**Verslag huishoudelijke elektrische installatie op laagspanning en zeer lage spanning****Algemeen:**

Referentie: 009-20260810-04	Datum controle: 10/08/2026
Keurder: 009

Eigenaar: Onbekend	EAN-code: 541448820053178945
Adres installatie: Platanenlaan 27, 1770 - Liedekerke	Nummer teller(s): 1sag3100834891
Distributienetbeheerder installatie: Fluvius	
Datum uitvoering installatie:	☐ Vóór 01/10/1981 ☒ Tussen 01/10/1981 en 01/06/2020 ☐ Vanaf 01/06/2020
Type:	☒ Wooneenheid ☐ Niet-huishoudelijk ☐ PV ☐ Batterij ☐ Laadpaal

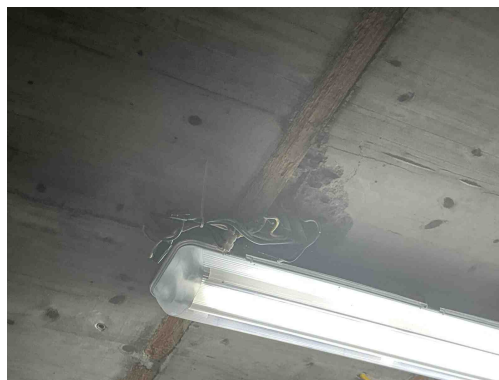
I01 - De waarde van de isolatieweerstand per kring dient tenminste 0,50 Mohm ($1000 \times U_{test}$) te zijn (Boek 1: 6.4.5.1).

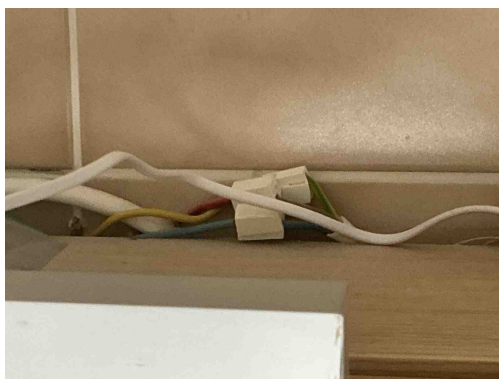
C26 - De verbindingen zijn niet gebeurd in borden, in aftakdozen, aan de klemmen van contactdozen, schakelaars of in de verlichtingstoestellen (Boek 1: 5.2.6.1).

C21 - Het gebruik van geleiders van het type VOB, zonder bijkomende afscherming is niet toegestaan (Boek 1: 5.2.9.6).

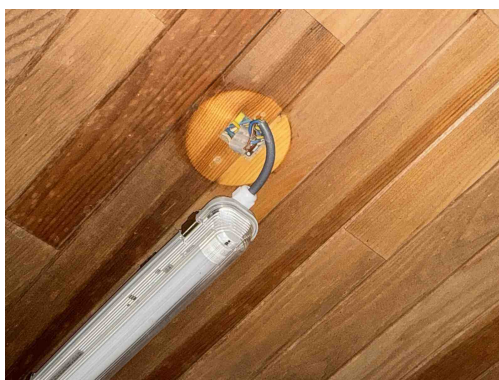
C26 - De verbindingen zijn niet gebeurd in borden, in aftakdozen, aan de klemmen van contactdozen, schakelaars of in de verlichtingstoestellen (Boek 1: 5.2.6.1).

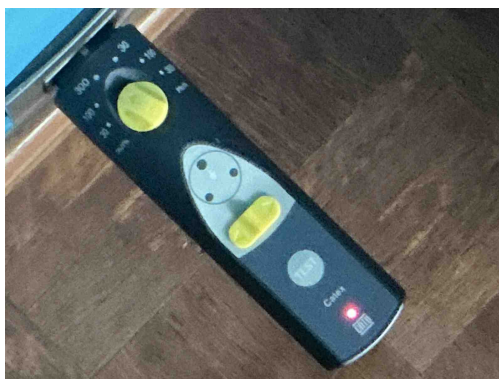
C26 - De verbindingen zijn niet gebeurd in borden, in aftakdozen, aan de klemmen van contactdozen, schakelaars of in de verlichtingstoestellen (Boek 1: 5.2.6.1).

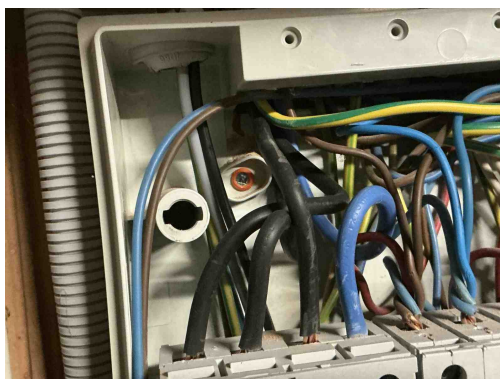
A16 - Er is geen continuïteit van de beschermingsgeleider van de contactdoos (Boek 1: 5.4.3.4).
Opmerking: Oa Living, slaapkamer,...

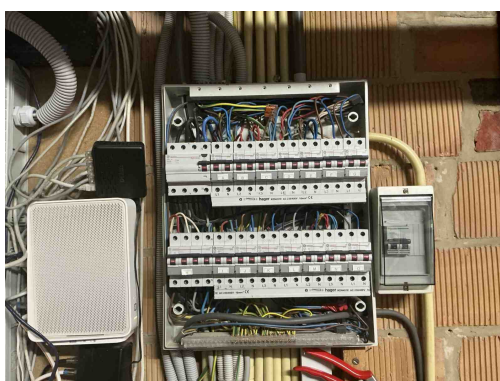
T21 - Het elektrisch materieel is niet geplaatst volgens de voorschriften van de fabrikant/ regels van goed vakmanschap . (Boek 1: 1.4.1.3)

Opmerking: Ophanging vijzen niet afgedekt, meerdere geleiders aangesloten op een aansluiting klem Max twee geleiders
